Sygnatura: ZP/100/2019

Sprawa: **Przetarg nieograniczony na roboty budowlane: „Drugi etap budowy Centrum Kliniczno Dydaktycznego Uniwersytetu Medycznego w Łodzi wraz z Akademickim Ośrodkiem Onkologicznym”**

Działając w oparciu art. 38 ustawy z dnia 29.01.2004 r. Prawo zamówień publicznych Zamawiający udziela wyjaśnień treści Specyfikacji Istotnych Warunków Zamówienia.

c) Dot. pkt. 2

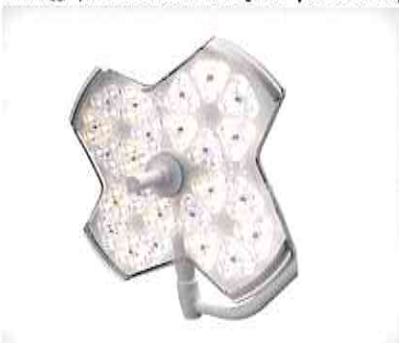
Czy Zamawiający dopuści do postępowania ramię pod monitor z regulacją wysokości w zakresie 700 mm?

Odpowiedź: Zgodnie z opisem.
